**2022\_CBS\_05501 Nieuw aanvullend reglement van de politie op het wegverkeer - gemeenteweg - Snekkaai - nieuwe anti-parkeermaatregel - Goedkeuring**

2022\_CBS\_05501 - Nieuw aanvullend reglement van de politie op het wegverkeer - gemeenteweg - Snekkaai - nieuwe anti-parkeermaatregel

**Snepkaai 38**  
**Verplaatsen E1 bord**  
**na verwijdering E9e**

Dossiernr P-294764 (MB-22-02006)

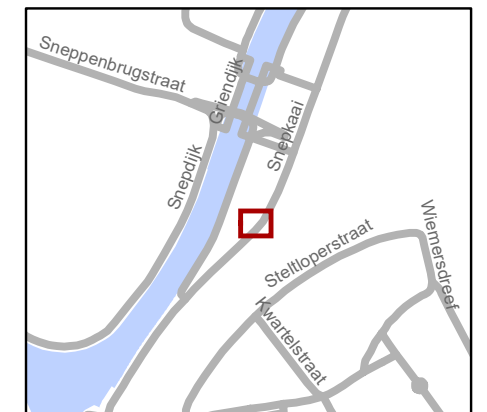
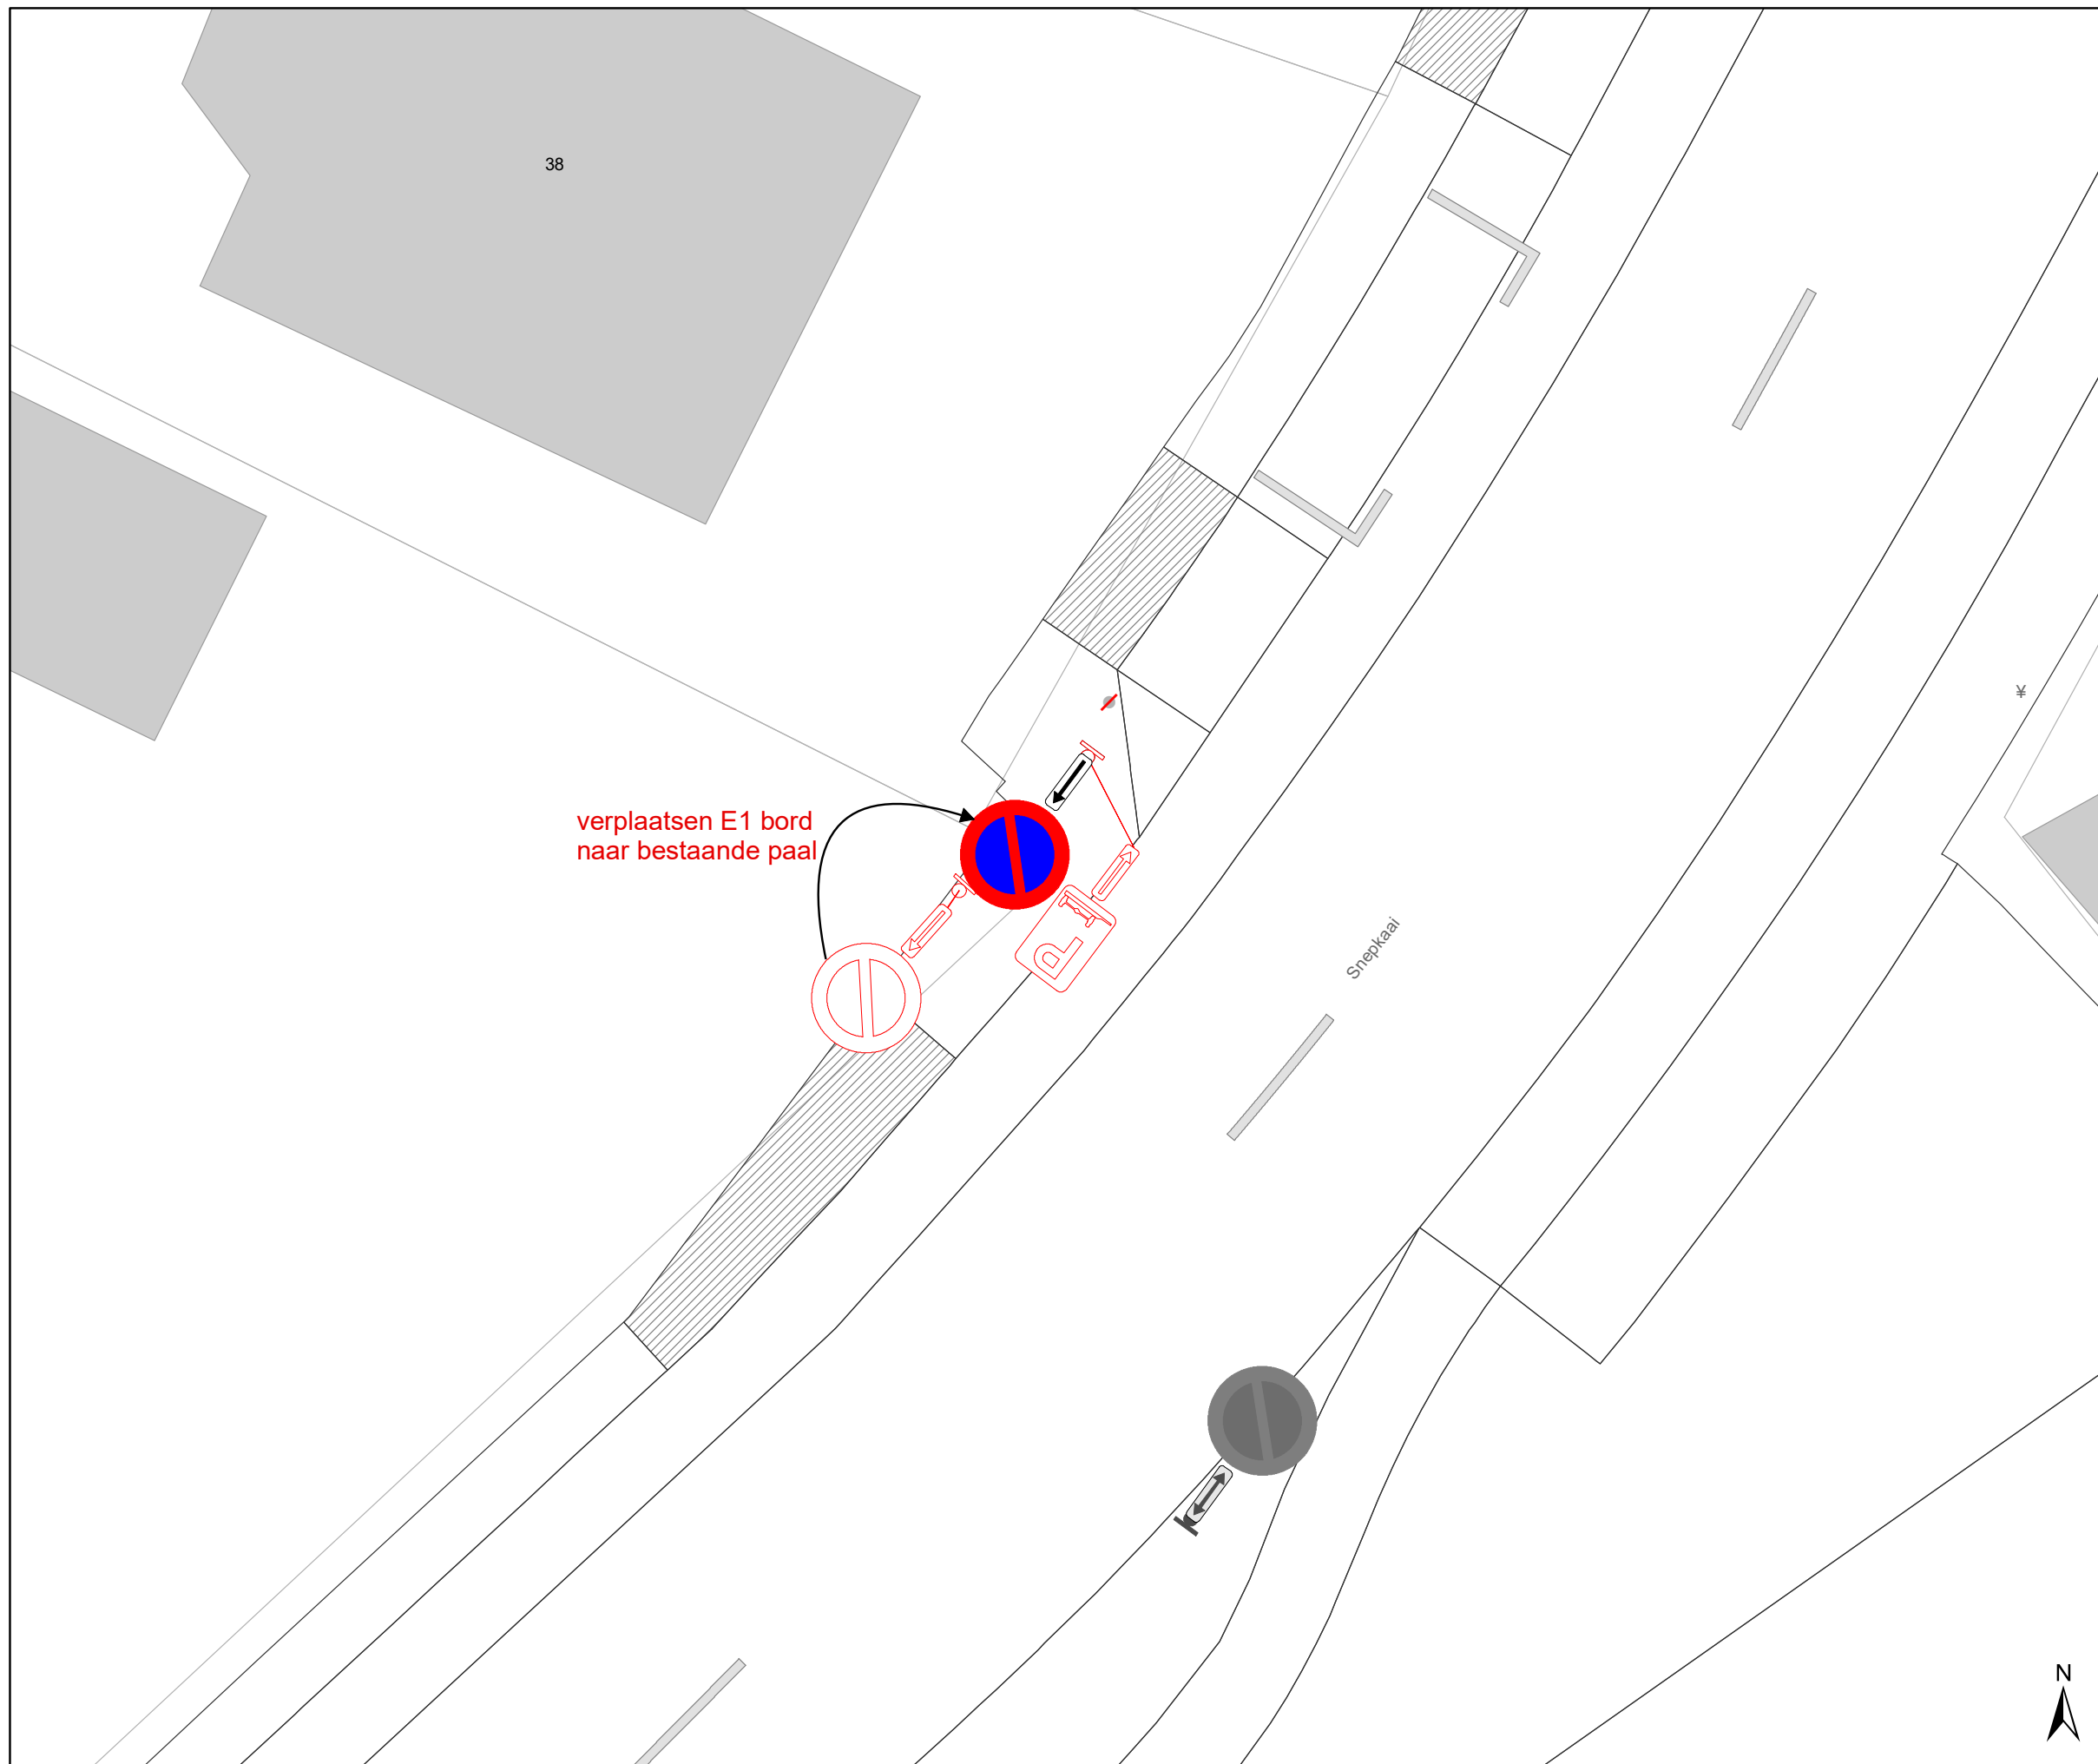
De nieuwe maatregel die bij dit besluit getroffen wordt, is het vervangen van het eindbord E9e (parkeren op de verhoogde berm) door het beginbord E1 (verboden parkeren), aangezien dit op terrein zorgt voor verwarring voor de weggebruikers. De aanwezigheid van het verkeersbord E9e leidt ertoe dat men regelmatig parkeert voor de inrij van de woning met huisnummer 38.

Aangezien het einde van de parkeerreglementering (E9e) samenvalt met het begin van een nieuwe parkeerreglementering (E1), kan het eindbord E9e weggenomen worden.

verplaatsen E1 bord  
naar bestaande paal
